OGGETTO: D.P.R. n° 383/94, D.P.R. n° 616/77 (Art. 81). Comune di Vado Ligure SV.
Progetto 707 – Sistemazione idraulica del tratto terminale dell’asta del torrente Segno finalizzata alla
mitigazione del rischio idraulico.

OGGETTO: P.707 – Sistemazione idraulica del tratto terminale dell'asta del Torrente Segno finalizzata alla mitigazione del rischio idraulico.

**SISTEMAZIONE DEL TRATTO TERMINALE DELL'ASTA
DEL TORRENTE SEGNO FINALIZZATA ALLA
MITIGAZIONE DEL RISCHIO IDRAULICO
(PROGETTO N° 707)**

**Risposta a lettera della Regione Liguria
Dipartimento Ambiente e Protezione Civile Settore
Difesa del Suolo di Savona del 20-10-2021
Class. G13.12.7/1302021 Pratica n. 530**

Figura 1

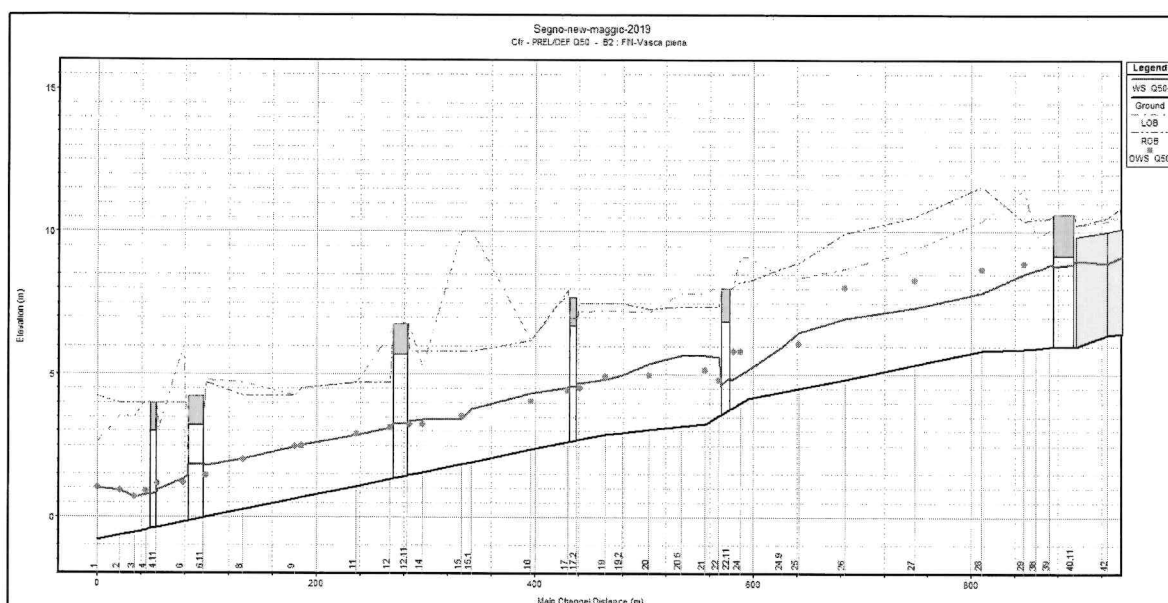
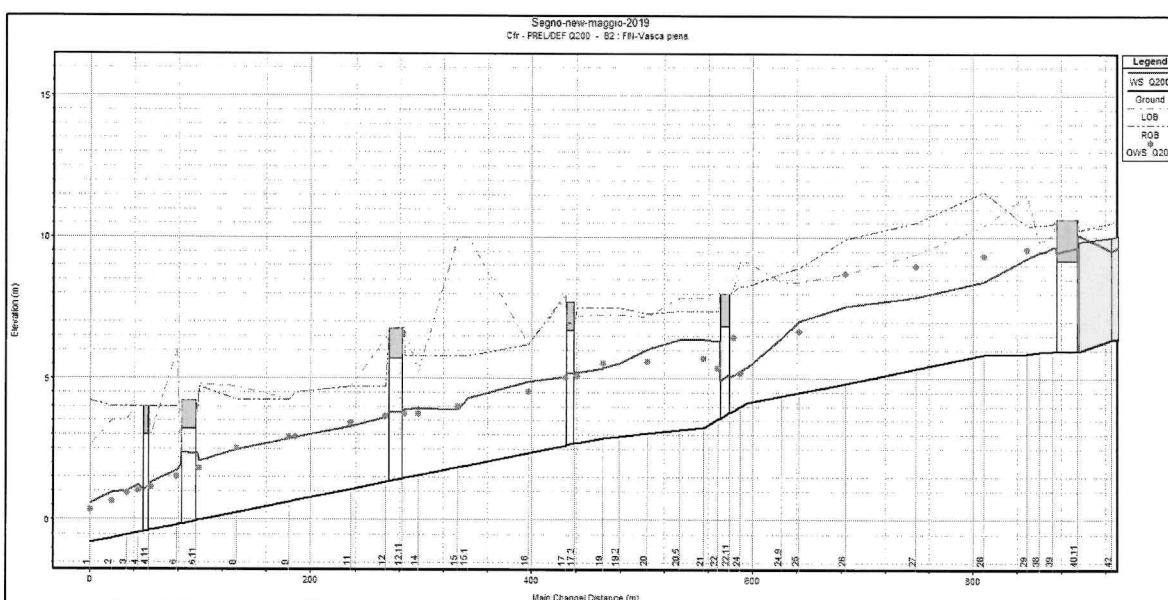
Tenuto conto che, nella relazione generale è riportato che: "rispetto al progetto preliminare approvato dal Comitato Tecnico di Bacino nel 2014 (parere n. 21/2014) il progetto definitivo presenta alcune lievi variazioni, in particolare per quanto riguarda l'assetto geometrico dell'alveo (larghezze), dovute principalmente agli approfondimenti delle indagini sui manufatti esistenti (muri d'argine, edifici argine) e alle analisi di maggior dettaglio effettuate nell'ambito della progettazione definitiva, che non comportano variazioni significative delle caratteristiche idrauliche della corrente per le portate di progetto" è necessario produrre opportuni elaborati di raffronto (relazioni, planimetrie e sezioni) tra i due stadi di progettazione.

Al fine di valutare gli effetti di tali variazioni sul regime idraulico della corrente, si riporta di seguito un confronto tra i risultati delle verifiche del progetto preliminare e quelle del progetto definitivo.

Per omogeneità con le verifiche del progetto preliminare, il confronto è stato effettuato per la configurazione B2 (sistemazione finale con vasca piena) in regime di corrente mista.

Dall'esame dei profili e della tabella risultano differenze contenute, con una media di circa 1 cm per la portata 50-ennale e di 6 cm per la portata 200-ennale che, rapportate all'altezza media della corrente (2 m circa), risultano del tutto trascurabili.

Buona parte di tali variazioni sono dovute alla differenza di quota del fondo alveo conseguente al riallineamento delle distanze progressive effettuato nell'ambito della progettazione definitiva.

E' quindi evidente come le modifiche geometriche apportate rispetto al progetto preliminare non comportino variazioni significative delle caratteristiche idrauliche della corrente per le portate di progetto.

Figura 3

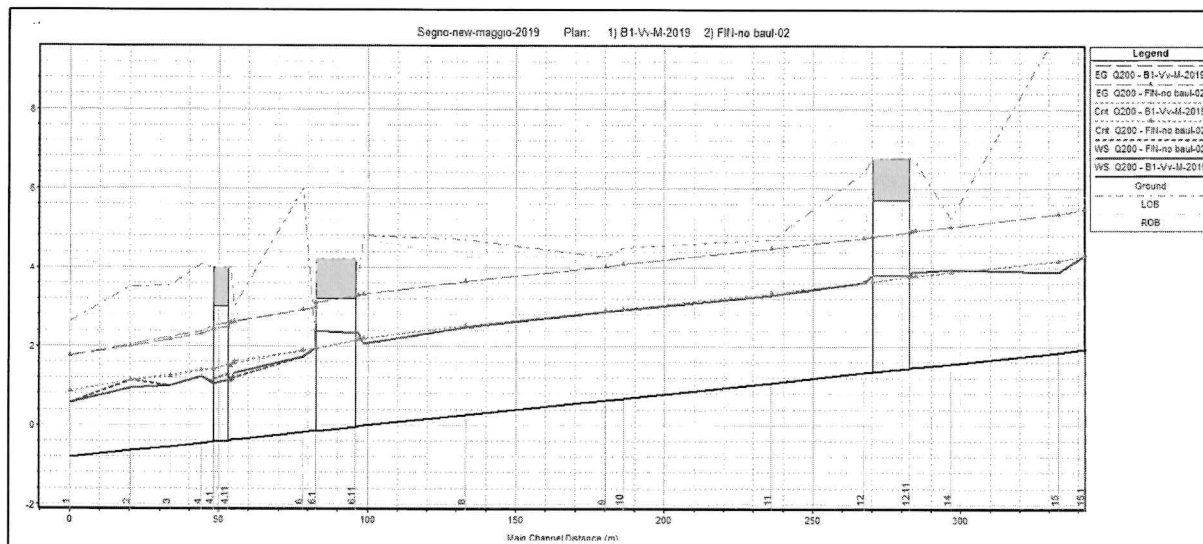
Specificare in merito alla realizzazione del muro arginale in sponda sinistra che sembra determinare restringimento dell'alveo attuale e con particolare riferimento alla realizzazione di un "bauletto" tra la sez. 3 e 5: si segnala che le interferenze in alveo con opere non sono consentite.

Ad integrazione di quanto prodotto nella relazione idraulica del progetto definitivo, è stata effettuata una ulteriore verifica idraulica nella configurazione che prevede l'ipotetica eliminazione del bauletto relativo alla fognatura lungo la sponda sinistra.

I risultati mostrano che l'assenza del bauletto NON comporta differenze significative sul regime idraulico della corrente.

Le differenze in termini di livelli risultano contenute in meno di 0.1 m nel tratto a monte della passerella pedonale alla foce, mentre nel tratto a valle la maggiore sezione disponibile induce addirittura un incremento locale (sez. 2) delle altezze, per circa 0.2 m.

L'andamento del carico rimane sostanzialmente lo stesso nei due casi.

Per quanto sopra esposto si può dunque concludere che il mantenimento del bauletto nella posizione odierna, opportunamente risagomato per adattarsi alle mutate caratteristiche geometriche dell'alveo è da ritenersi del tutto influente ai fini della sistemazione idraulica di cui trattasi

Figura 4

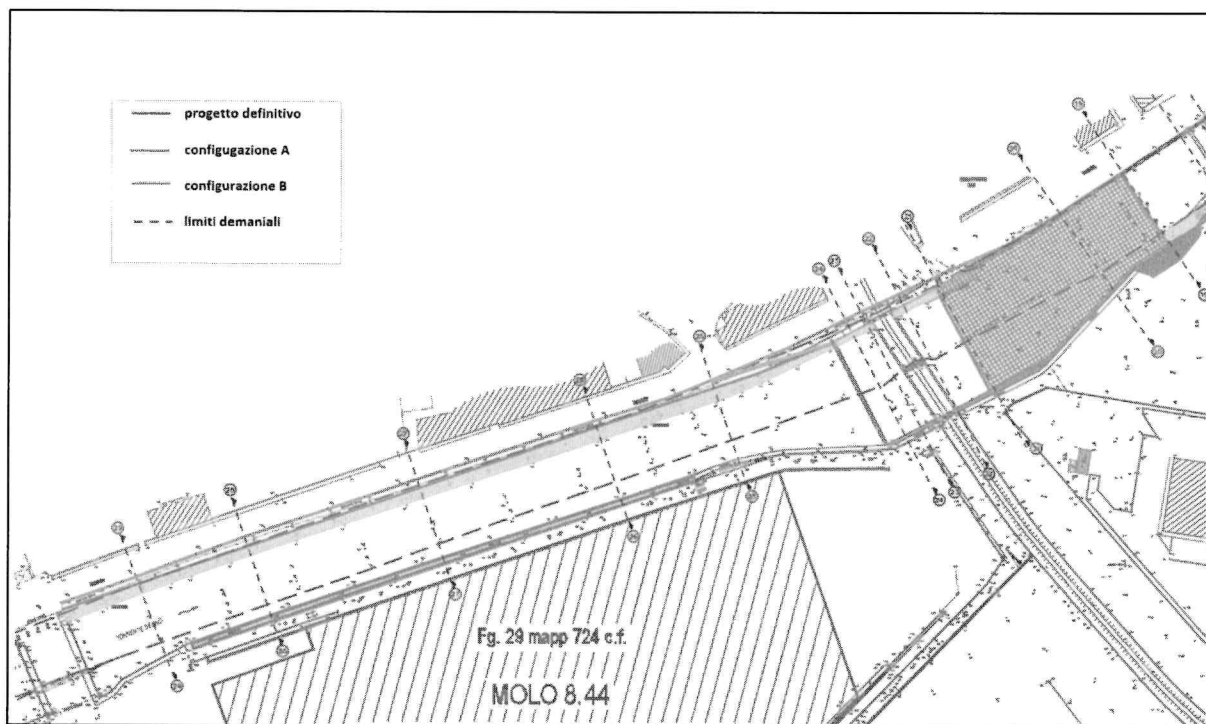
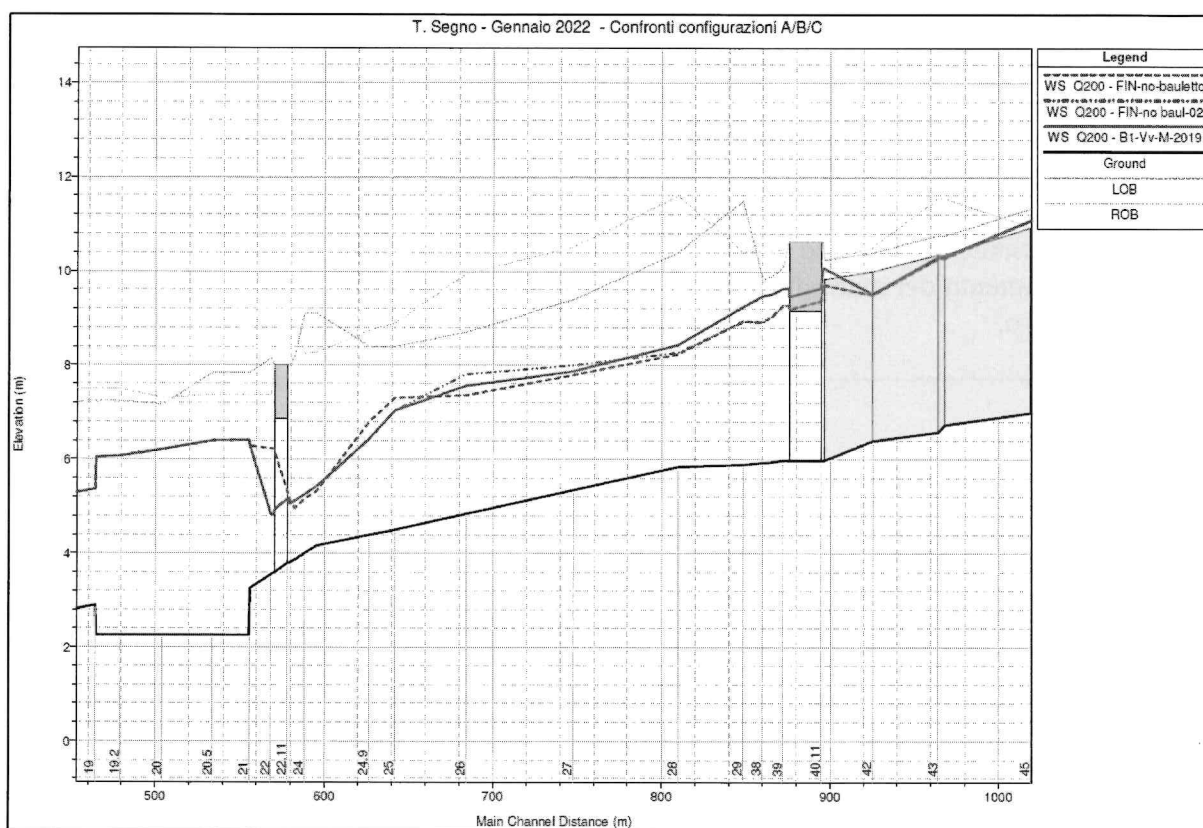
Specificare con maggior puntualità in merito alle soluzioni progettuali in sponda sinistra, tra le sezz. 21 e 29 che da un primo esame sembrano determinare restringimento d'alveo rispetto alla situazione attuale (compreso l'inserimento di un imprecisato bauletto), non consentito.

Ad integrazione di quanto riportato nel progetto definitivo, al fine di rispondere in modo più esaustivo possibile alla richiesta della Regione, si sono effettuate delle verifiche idrauliche integrative per le seguenti configurazioni:

- A) Allargamento della sezione in sponda sinistra sino al limite esterno dell'attuale scarpata dalla sezione 29 alla sezione 21.

B) Come in A) da sezione 29 a sezione 25, mantenimento dell'allineamento proposto dal progetto in sponda sinistra, da sez. 24.02 alla sez. 21.

La configurazione A comprende il mantenimento di un canale a tergo della spalla sinistra del passante ferroviario (sez. 22.1 e 22.2), mentre la configurazione B prevede l'allineamento del muro d'argine sulla spalla sinistra del ponte, come previsto nel progetto definitivo.

I risultati confermano la bontà della scelta dell'allineamento previsto nel progetto definitivo.

La configurazione B (che ricalca per il tratto a valle della sezione 24.0.2 l'allineamento del progetto definitivo) consente di mantenere il franco di 1.81 sotto il passante ferroviario, mentre l'allargamento nel tratto a monte comporta abbassamenti del pelo libero decisamente contenuti (dell'ordine di 0.2 m circa), a fronte di significative modifiche della sede stradale comunale soprastante.

La configurazione A induce invece un aumento del pelo libero in corrispondenza del passante ferroviario, che avrebbe un franco ridotto (0.64 m) rispetto alla configurazione del progetto definitivo.
